**IDENTIFIKACE STAVBY :
ZHODNOCENÍ PORUŠENÍ OBJEKTŮ SO01÷SO04
ZŠ A MŠ PRUŠÁNKY
Školní 289/1666, 696 21, Prušánky
MONITORING**

Monitoring porušení objektů SO 01, SO 02 a SO 03 ZŠ Prušánky.

TECHNICKÁ ZPRÁVA

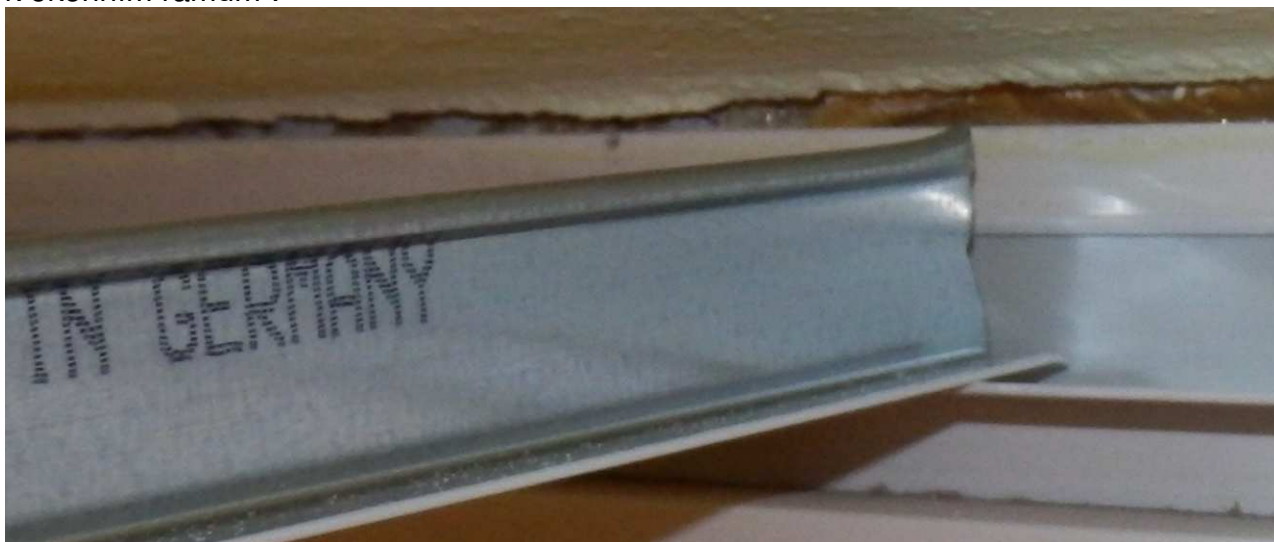
Podélný profil SDK podhledu u oken není přichycen ke stropní konstrukci táhly :

- a) Veškeré oblasti podhledů kolem fasád a vnitřních nosných linií objektu rozebrat, zkontrolovat a dokotvit táhly podélné profily do stropů. Vzhledem k pohybům nosných konstrukcí volit dvojnásobný počet táhel.

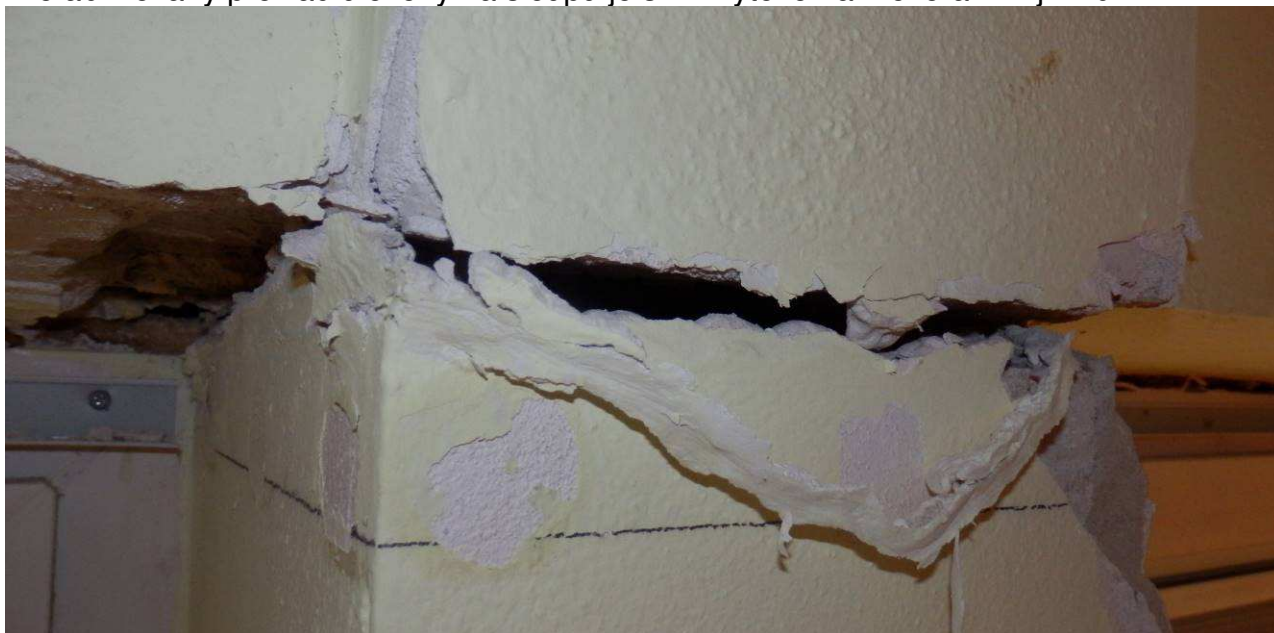
Krajní příčné krátké lišty jsou pouze uloženy na podélný profil a lišty šroubovanou k okenním rámcům :

- b) Všechny krajní krátké lišty řádně propojit s podélnými profily a lištami u oken, tedy provázat šrouby a nikoli pouze položením. Veškeré profily i lišty je nutné vázat na nosné konstrukce (stěny, sloupy, překlady, atd.) šroubovými přípoji, které umožňují pohyb skladby podhledu do cca 5.0mm.

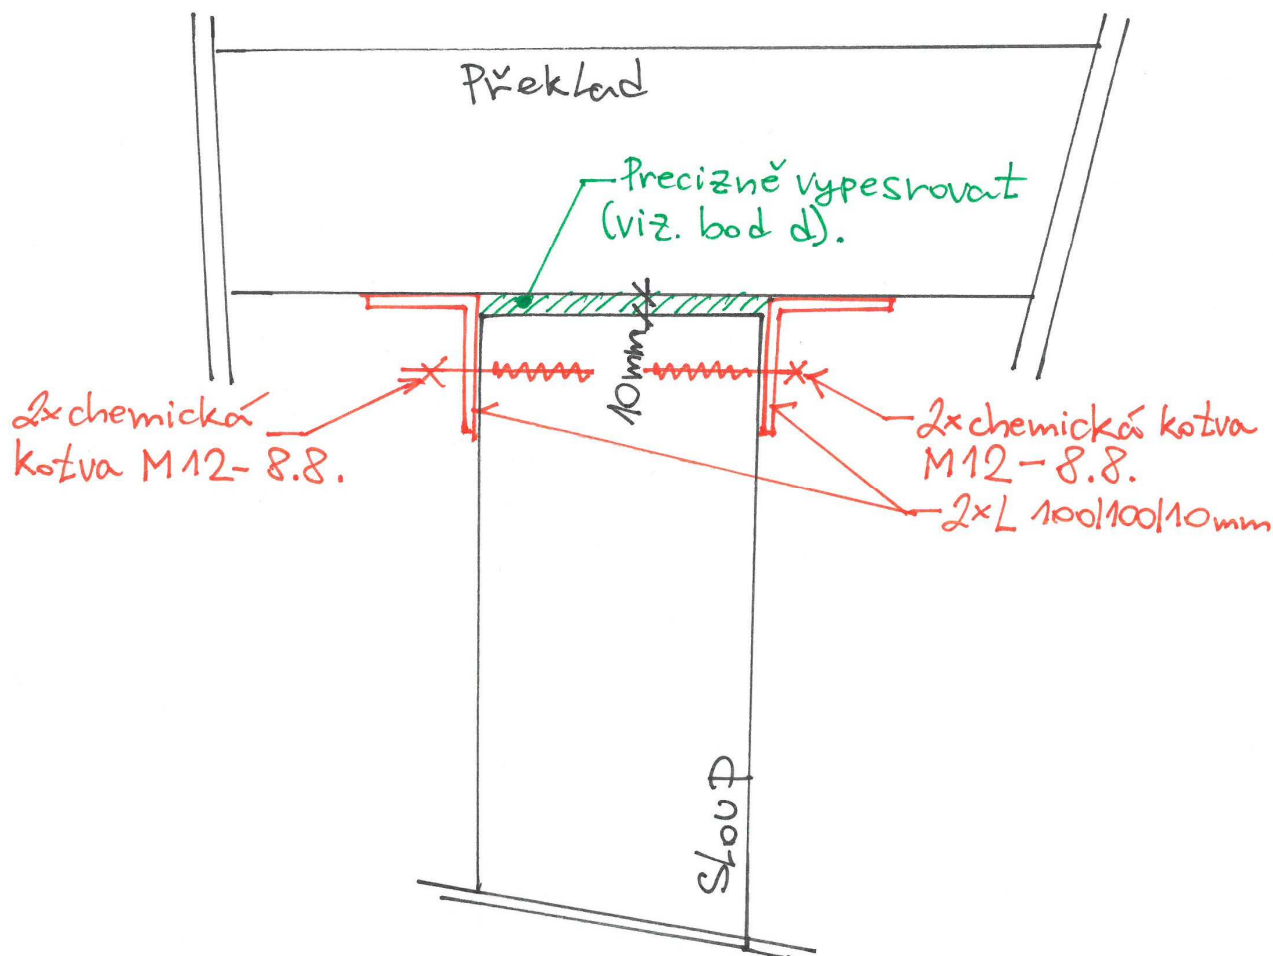
Prefabrikovaný překlad uložený na sloupu je silně vytočen a mezera činí již 10mm :

- c) Při rozebrání zkontrolovat veškerá uložení prefabrikovaných překladů na sloupech.
- d) Nalezené mezery mezi překlady a sloupy řádně vypesrovat nesmršlivou nebo expanzní sanační maltou v pevnosti R4 (min. 20 MPa v tlaku). Stávající mezery mezi překladem a sloupy, které jsou zapraveny tmelem uvolnit a řádně vypesrovat dle postupu výše.
